Signalisierung Netzverlust und Rufgruppenverlust

Die optische und akustische Signalisierung bei Netzverlust oder Rufgruppenverlust war bisher nicht quittierbar und erfolgte alle 120 Sekunden. Die initiale Signalisierung wird nach ca. 22 Sekunden ausgegeben. Mit der Firmware MR2022.4 ist es nun möglich, die Signalisierung zu bestätigen, für eine voreingestellte Zeitdauer zu unterdrücken, oder gänzlich zu deaktivieren.

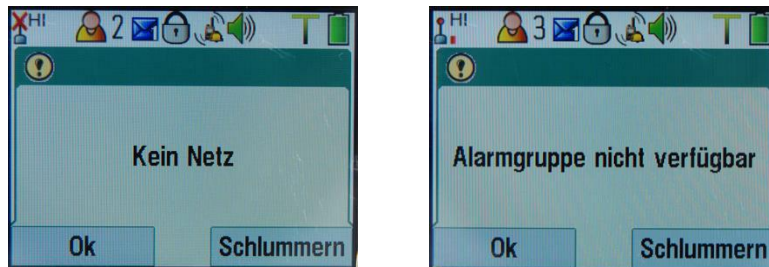
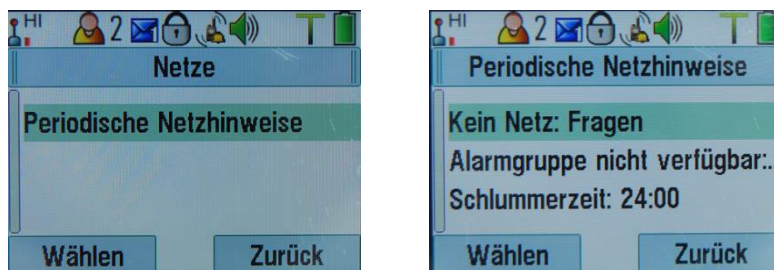
Beim Eintreten eines Netz- oder Rufgruppenverlustes wird dieser mit der nachfolgenden Displaymeldung signalisiert.

Durch das Drücken der Taste „Ok“ wird die Meldung bis zum erneuten Eintreten dieses Zustandes, zum Beispiel weil zwischenzeitlich das Netz- oder die Rufgruppenanbindung wiedererlangt werden konnte, bestätigt und nicht erneut ausgegeben. Durch Drücken der Taste „Schlummern“ werden die Meldungen für einen bestimmten Zeitraum unterdrückt, auch wenn der Netz- oder Rufgruppenverlust mehrfach auftritt.

Anpassung Darstellung Alarmnachricht

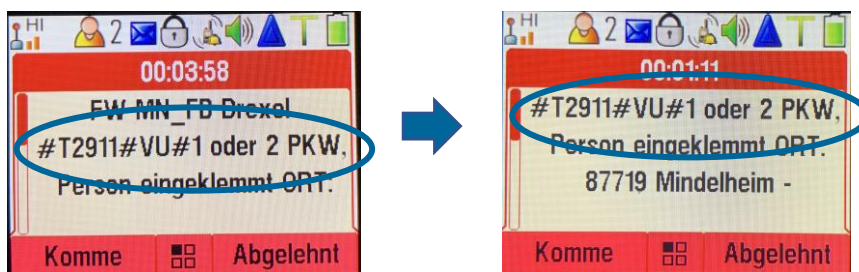
Bislang wurden die alarmanlösenden Alarmschleifen am Anfang der Alarmnachricht angezeigt. Wenn mehrere Alarmschleifen zum Auslösen des Pagers geführt haben, oder die Textgröße auf höchster Stufe eingestellt war, konnte das Alarmstichwort erst durch scrollen gelesen werden. Da es sich hierbei um die wichtigste Information handelt, wird dies mit der Firmware MR2022.4 geändert, damit der Alarmtext mit Stichwort direkt am Anfang der Alarmnachricht ersichtlich ist. Die alarmanlösenden Alarmschleifen werden somit künftig nach dem Alarmtext angezeigt.
